RN 141 – SECTION CHASSENEUIL-SUR- BONNIEURE – ROUMAZIÈRES-LOUBERT

**MEMOIRE EN REPONSE
A L'AVIS DE L'AUTORITE ENVIRONNEMENTALE**

30 octobre 2023

Figure 3 : Schéma des opérations présentées. Elles se connectent à l'est à l'infrastructure en cours de travaux entre Roumazières-Loubert et Exideuil-sur-Vienne (source : dossier).

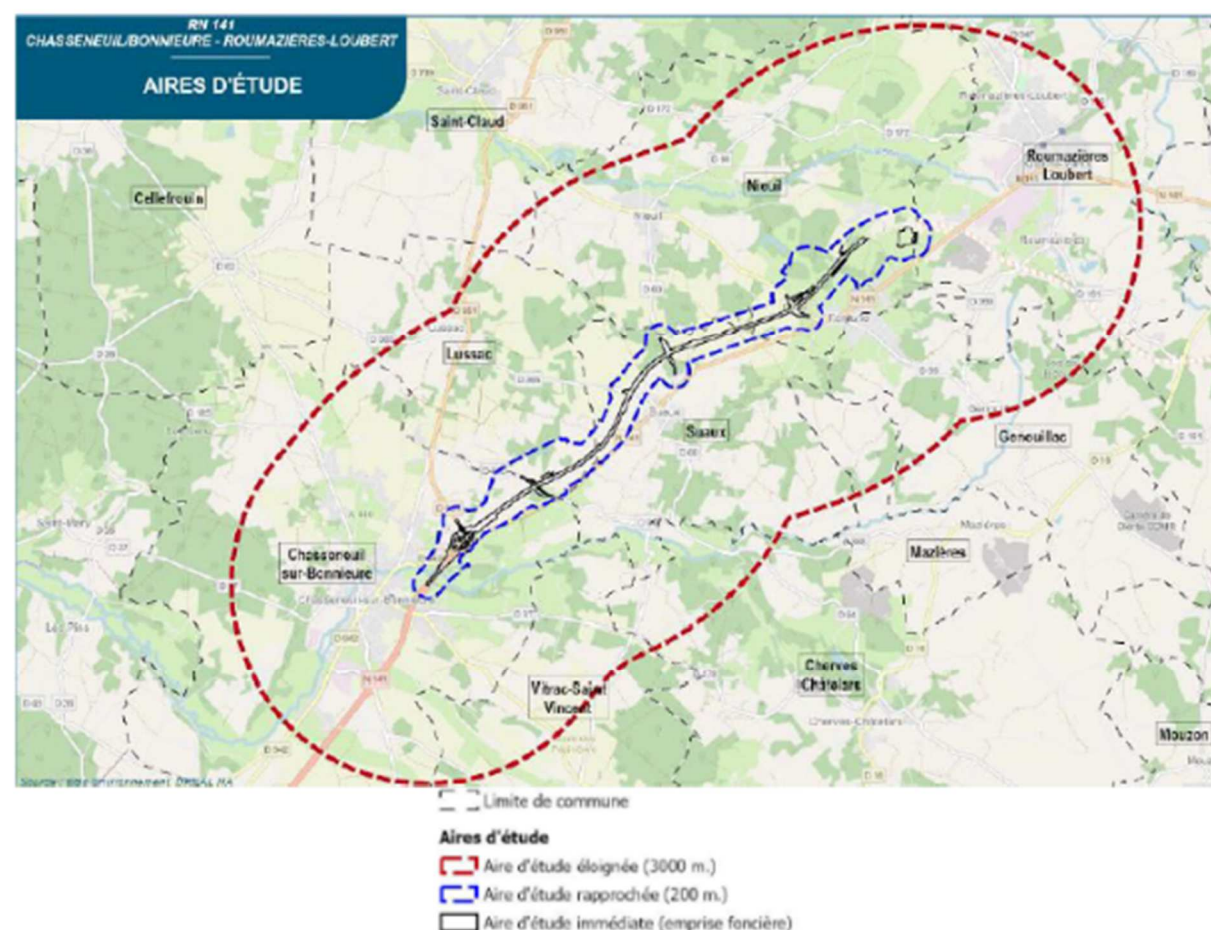
Divers ouvrages de franchissement seront construits : le doublement du viaduc sur la Bonnieure, deux ouvrages cadres avec radier enterré sur le ruisseau de Fontafie et sur celui de Maison Neuve, et des buses et cadres pour rétablir les autres écoulements. Sept bassins multifonctions étanches sont prévus, pour recueillir les eaux pluviales de la plateforme routière et les traiter, piéger une éventuelle pollution accidentelle et écrêter les débits avant rejet au milieu. Les voiries secondaires seront rétablies, quatre ouvrages d'art routiers (deux inférieurs, deux supérieurs) étant programmés à cette fin. De plus, 43 passages pour la petite faune sont prévus.

L'emprise du projet (aire d'étude immédiate) représente environ 91 ha. Les travaux généreront un volume de déblais estimé à 363 000 m³ et les remblais prévus représentent 295 000 m³. Le volume excédentaire (68 000 m³) sera utilisé pour réaliser des merlons « paysagers », non décrits ni cartographiés. Ce calcul laisse entendre que la totalité des déblais seront réutilisables, ce qui est rarement le cas. En outre, il a été indiqué par oral au rapporteur que l'opération en cours entre Roumazières-Loubert et Exideuil-sur-Vienne était excédentaire en matériaux, et que ceux-ci étaient mis en réserve pour être réutilisés entre Roumazières-Loubert et Chasseneuil-sur-Bonnieure.

L'Ae recommande d'affiner le bilan déblais / remblais du projet Chasseneuil-sur-Bonnieure / Exideuil-sur-Vienne, de préciser le devenir des matériaux excédentaires de ce projet et d'évaluer leurs impacts.

L'emprise foncière du projet a été réduite de 91 ha à 87 ha actuellement. Au sein de cette emprise foncière, des zones d'évitement ont également été définies (mises en défens au droit de secteur écologiquement sensible) afin de réduire l'emprise travaux au strict minimum, soit 81 ha.

Le détail de ces volumes, synthétisé ci-après, sont détaillés et expliqués au chapitre 3 section 9 de l'étude d'impact.

Le volume global de déblais est évalué à 425 105 m³ de matériaux dont :

- environ 247 712 m³ mis en œuvre directement ou traités à la chaux pour la constitution des remblais,
- environ 104 876 m³ de matériaux mis en merlon,
- environ 72 517 m³ mis en dépôt définitif (décharge autorisée ou dépôt par l'entreprise dans les carrières, de préférence locales, nécessitant l'apport de matériaux dans le cadre de leur propre mouvement de terres).

Le volume global des besoins en matériaux est évalué à 631 742 m³ dont :

- 361 596 m³ de remblais,
- 141 774 m³ de base drainante,
- 23 496 m³ de remblais techniques pour les OA,
- 104 876 m³ de remblais pour les merlons.

La base drainante (0/150, 0/80 et géotextile) ainsi que les remblais techniques des ouvrages d'art seront réalisés avec des matériaux d'apport extérieur soit 165 270 m³.

Les merlons seront réalisés à partir des volumes issus des déblais soit 104 876 m³.

Ainsi les besoins pour les remblais sont estimés à 361 596 m³ pour 247 712 m³ de déblais disponibles.

Le déficit de matériaux pour la réalisation totale des remblais s'élève donc à environ 120 000 m³. Ce déficit en matériaux sera comblé par l'opération RN141 Roumazières-Loubert / Exideuil-sur-Vienne actuellement en phase travaux.

Ces matériaux excédentaires, issus des terrassements de l'opération de Roumazières-Loubert / Exideuil-sur-Vienne, seront stockés temporairement sur l'aire de repos de Roumazières.

Figure 5 : Enjeux des habitats d'espèces sur l'extrémité Est de l'opération (source : dossier).

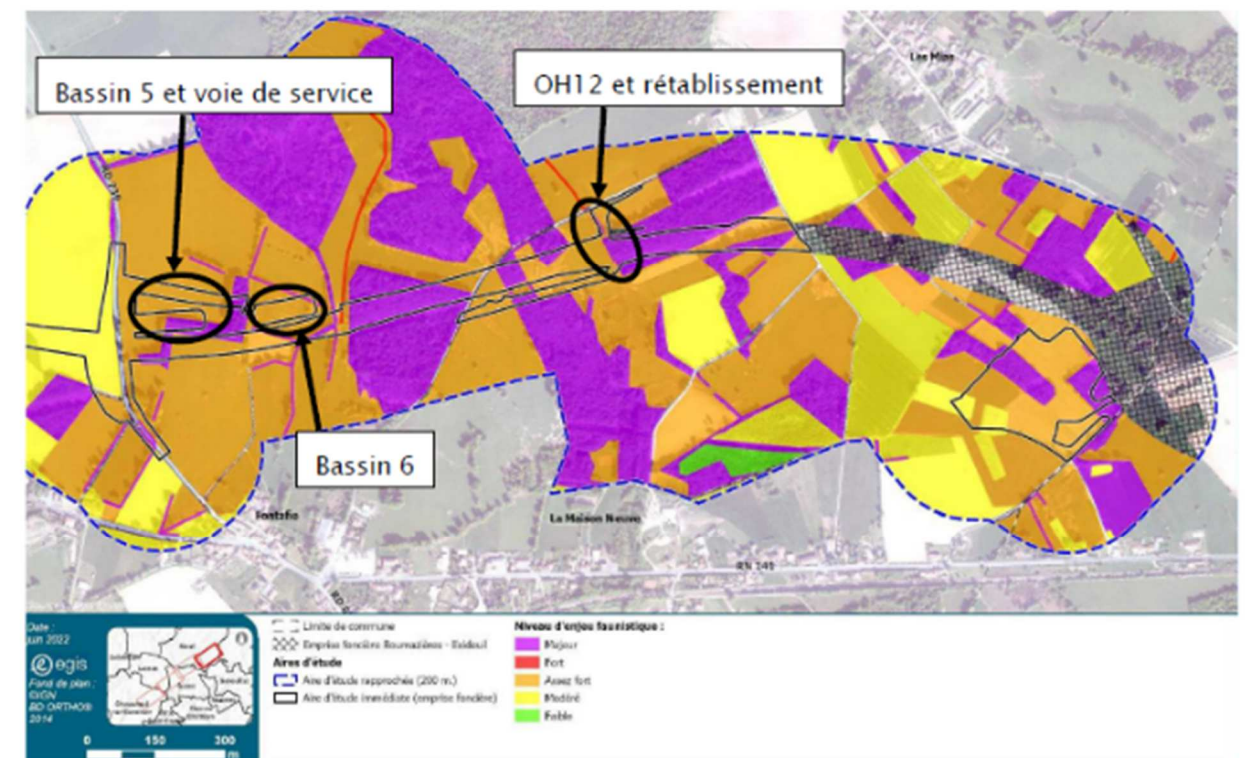
Son positionnement vient supprimer la quasi-totalité d'une haie bocagère présentant de vieux sujets ainsi que la zone humide ZH n°6. La haie est mentionnée comme habitat du Grand capricorne, de chauves-souris, du Hérisson d'Europe et de l'Écureuil roux, et comme habitat d'hivernage du Sonneur à ventre jaune. Son enjeu est qualifié de « majeur », ce qui est correct.

Il affecte une zone humide (ZH n°8, habitat de la Grenouille commune), une prairie (habitat de nombreux insectes dont le Conocéphale bigarré, le Criquet blafard, le Criquet desmouillères, l'Aïolope émeraude et l'Agrion à larges pattes) et un boisement (habitat du Grand capricorne, du Hérisson d'Europe, de l'Écureuil roux et de la Genette et zone de gîte pour les chauves-souris et habitat d'hivernage du Sonneur à ventre jaune).

La zone humide est centrée autour d'un cours d'eau, identifié comme habitat potentiel du Brochet, qui sera rescindé⁶. Le dossier présente le schéma de principe de l'OH n° 12 mais renvoie la présentation des linéaires rescindés à des études de détail en cours de réalisation. L'Ae souligne que les rescindements ont un impact majeur sur les cours d'eau qui doit être intégré à la démarche ERC et présenté dans l'étude d'impact. Il semble qu'un positionnement du rétablissement légèrement plus à l'Ouest, après le talweg, permettrait d'éviter une partie de ces impacts.

Il est à souligner que le tracé retenu sur ce secteur affecte très fortement les habitats naturels à enjeu « majeur », comme le montre la figure 5. L'analyse des variantes doit être affinée au niveau des bassins 5 et 6 et de l'OH n° 12, mais aussi sur l'ensemble de ce secteur pour retenir un tracé routier affectant moins les habitats naturels à enjeu majeur.

Dans ce secteur, l'aire d'étude rapprochée fait déjà l'objet d'un élargissement significatif (plus du double de la distance habituelle) afin d'englober l'essentiel de cette zone bocagère en amont de l'étang, lui-même situé à plus de 500 mètres du projet. Ceci a notamment permis de garantir l'intégration correcte des enjeux de ces milieux dans la démarche « éviter, réduire, compenser » de conception du projet.

A ce titre les enjeux de continuités écologiques seront respectés par un ensemble d'ouvrages, dont les OH11 et OH 12, dont la conception a été optimisée (voir ci-après), et qui présentent des ouvertures conséquentes : respectivement de 5,5 et 18 m de large pour 5 mètres de haut. Ces ouvrages sont complétés par 5 passages spécifiques petite faune consistant en des dalots de 700 x 1000 mm à 1500 x 1200 mm et un ouvrage hydraulique sur thalweg sec de 4,4 x 1,0 m d'ouverture (OH10).

D'autre part, la qualité des eaux de rejet dans ce secteur sera contrôlée par un bassin de traitement multifonction, garantissant l'écroulement des débits de rejets, la rétention des hydrocarbures et d'une éventuelle pollution accidentelle, ainsi que l'abattement des MES et autres polluants adsorbés aux particules fines. Ce bassin, comme les autres, est dimensionné pour respecter les objectifs de qualité dans les cours d'eau récepteur. Les résultats de la qualité des rejets dans le milieu naturel sont présentés en Annexe 7 du Volet B3 de la demande d'autorisation environnementale.

Il est en effet prévu un unique bassin de traitement au lieu des 2 initialement prévus. Comme évoqué le projet a fait l'objet d'une optimisation globale dans ce secteur sensible, conduisant :

- en évitant au final la destruction de 1 578 m² d'habitats d'enjeu majeur, par rapport au projet précédent,
- et en maintenant les continuités écologiques de ce bocage :
 - par le surdimensionnement des passages hydrauliques des 2 affluents de l'étang de Nieuil (OH 11 mixte hydraulique/faune de 5,5 x 5,0 m et OH 12 mixte hydraulique / faune/ agricole de 18,0 x 5,0 m), ainsi que de l'OH 10 mixte hydraulique/faune de 4,4 x 1,0 m,
 - et l'implantation de 5 passages spécifiques petite faune (dalots de dimensions 700 x 1000 mm à 1500 x 1200 mm).

Le schéma suivant montrant la localisation probable de ces accès et des installations de chantier pour la construction du viaduc de la Bonnieure :

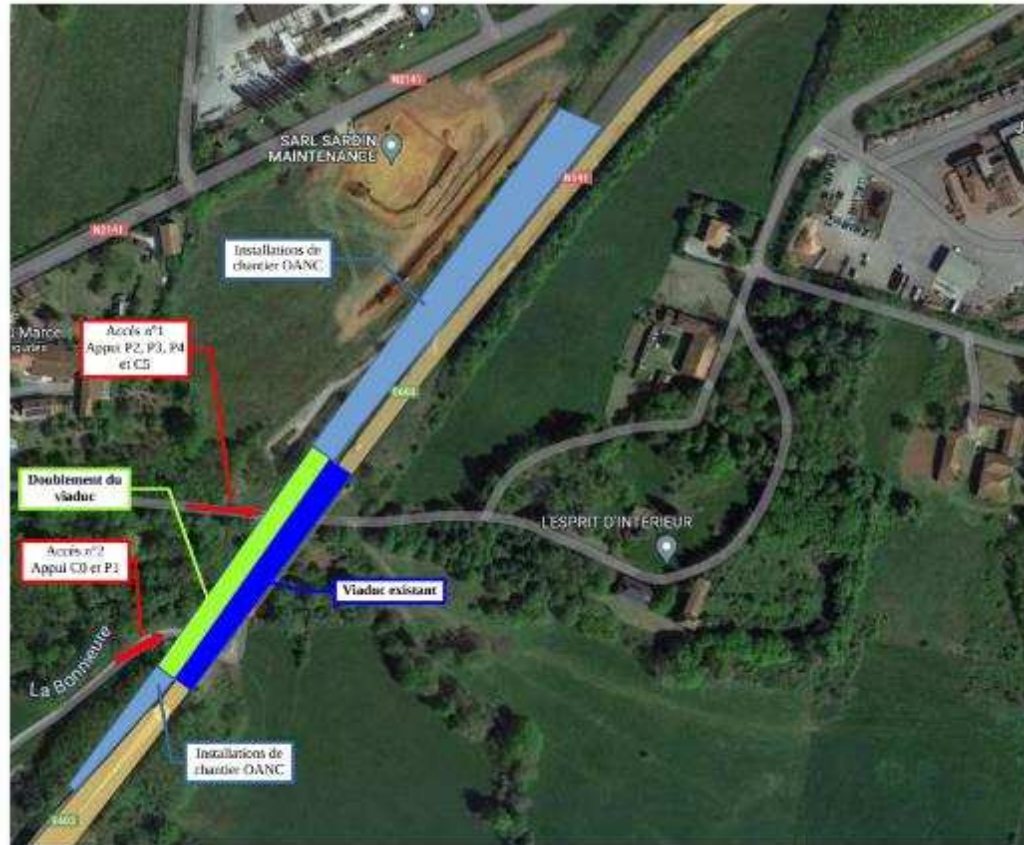
L'Ae recommande de réaliser une étude des variantes pour l'ouvrage de franchissement de la Bonnieure, de justifier le choix réalisé en tenant compte de ses incidences sur l'environnement et de fournir une description détaillée de l'ouvrage et des dispositions prises pour sa construction.

Le Maître d'Ouvrage a procédé à une étude de variantes pour l'ouvrage de franchissement de la Bonnieure. L'analyse des variantes étudiées, incluant les plans détaillés ainsi que la justification de la solution retenue, et tenant compte de ses incidences environnementales, est présentée en intégralité en annexe 1 du Volet A de la demande d'autorisation environnementale.

Concernant la phase travaux, et comme évoqué plus haut, une emprise travaux a été définie au sein des emprises foncières, en soustrayant des zones d'évitement, notamment au droit des secteurs les plus sensibles. C'est au sein de ces emprises travaux que seront localisés toutes les zones de travaux : les installations de chantier, zones de stockage, pistes de chantier, etc.

Au niveau du franchissement de la Bonnieure, cela se traduit par un accès aux piles par les chemins existants en rive gauche et en rive droite, puis par des pistes qui seront réalisées sous le futur viaduc (dans l'emprise foncière), en respectant une zone de mise en défens de 7 mètres de large sur chacune des berges. Il n'y aura donc pas de franchissement provisoire du cours d'eau et les pistes, qui ne nécessiteront aucune imperméabilisation supplémentaire, seront remises en état à la fin des travaux.

Figure 4 : Mesures de réduction en phase d'exploitation. Les passages inférieurs pour la petite faune sont indiqués par des flèches bleu turquoise et orange (source : dossier).

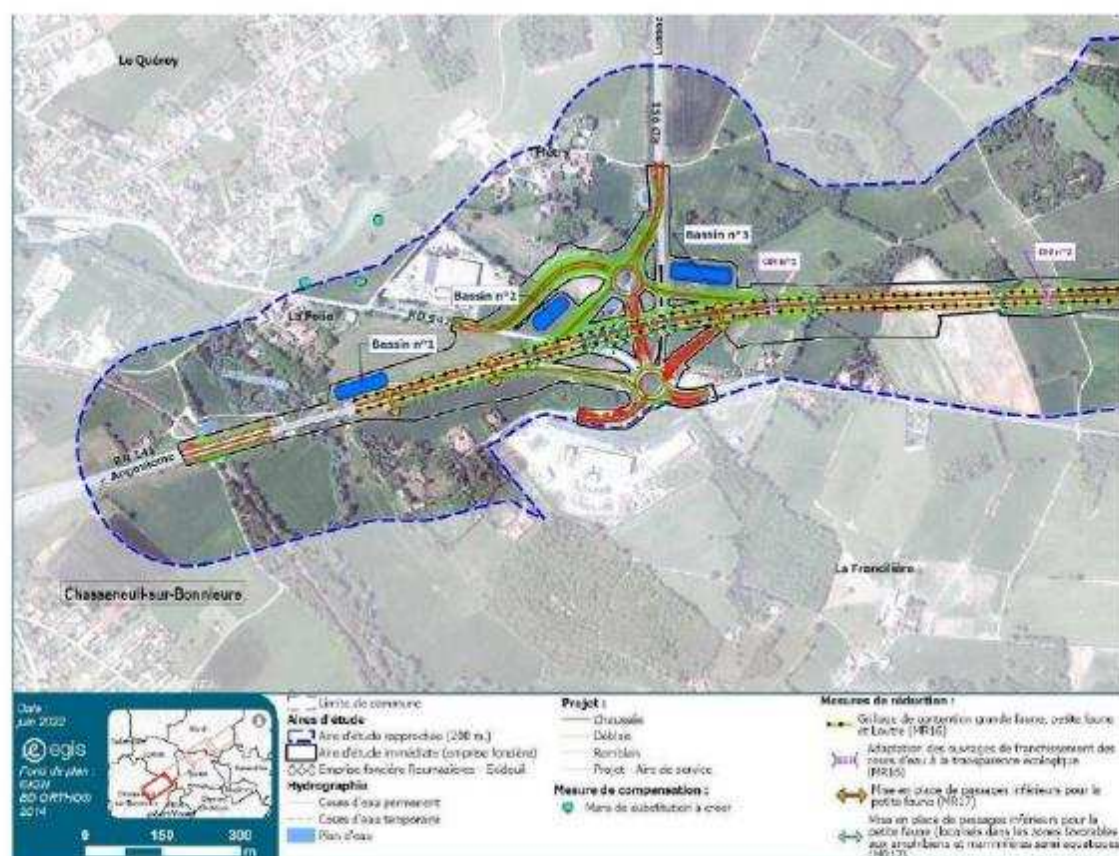
Pour réduire l'impact du projet, qui ajoute une infrastructure supplémentaire et aggrave donc l'effet de fragmentation des milieux, de nombreux passages à petite faune sont prévus, ce qui est un effort bienvenu. Il apparaît, notamment au niveau des points d'échange, que certains de ces passages sont prévus sous la voie principale mais pas sous les bretelles et voies de rétablissement, ce qui risque de rendre la mesure inefficace. La figure suivante montre l'exemple de l'échangeur de Chasseneuil-sur-Bonnieure où dix passages inférieurs pour la petite faune impliquent au moins une traversée de chaussée après ou avant le franchissement de la RN141. Cette situation existe en d'autres endroits, notamment au croisement avec la RD60, de part et d'autre de l'ouvrage hydraulique n° 12 et probablement au droit de l'aire de service.

Il conviendrait d'affiner le positionnement de ces passages et de traiter l'effet de rupture de continuité en prévoyant en outre le franchissement des bretelles et voies de rétablissement pour garantir à la petite faune une continuité de déplacement sans traversée de chaussée.

Figure 5 : Enjeux des habitats d'espèces sur l'extrémité Est de l'opération (source : dossier).

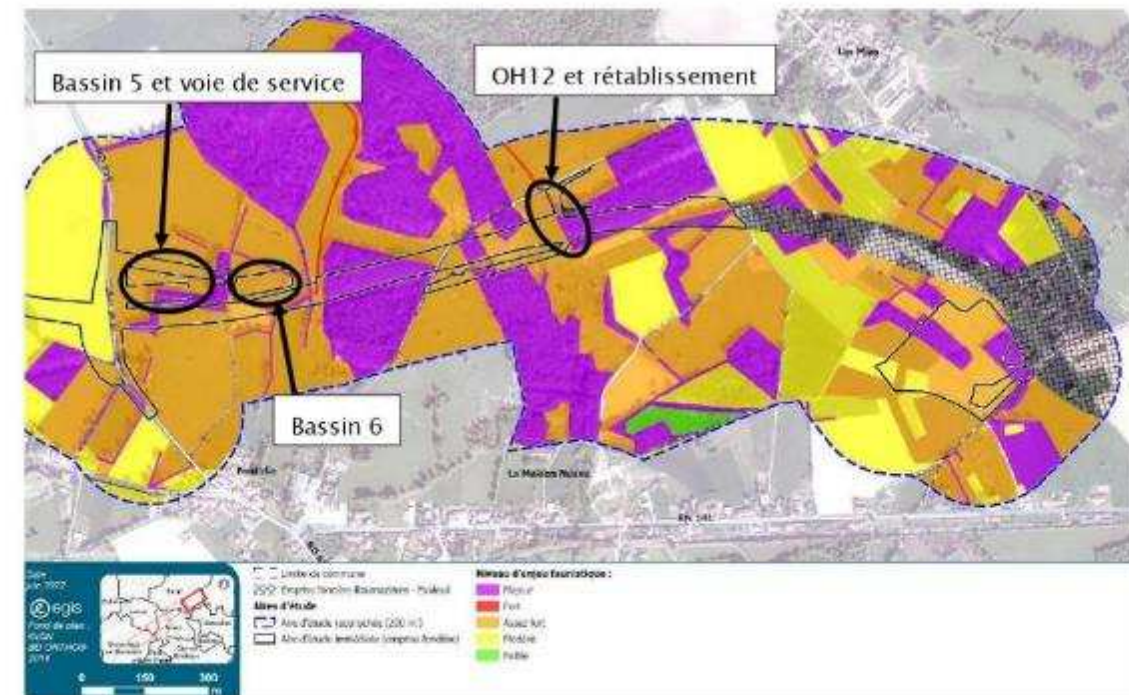
Son positionnement vient supprimer la quasi-totalité d'une haie bocagère présentant de vieux sujets ainsi que la zone humide ZH n° 6. La haie est mentionnée comme habitat du Grand capricorne, de chauves-souris, du Hérisson d'Europe et de l'Écureuil roux, et comme habitat d'hivernage du Sonneur à ventre jaune. Son enjeu est qualifié de « majeur », ce qui est correct.

La zone humide est centrée autour d'un cours d'eau, identifié comme habitat potentiel du Brochet, qui sera rescindé¹⁷. Le dossier présente le schéma de principe de l'OH n° 12 mais renvoie la présentation des linéaires rescindés à des études de détail en cours de réalisation. L'Ae souligne que les rescindements ont un impact majeur sur les cours d'eau qui doit être intégré à la démarche ERC et présenté dans l'étude d'impact. Il semble qu'un positionnement du rétablissement légèrement plus à l'Ouest, après le talweg, permettrait d'éviter une partie de ces impacts.

Il est à souligner que le tracé retenu sur ce secteur affecte très fortement les habitats naturels à enjeu « majeur », comme le montre la figure 5. L'analyse des variantes doit être affinée au niveau des bassins 5 et 6 et de l'OH n° 12, mais aussi sur l'ensemble de ce secteur pour retenir un tracé routier affectant moins les habitats naturels à enjeu majeur.
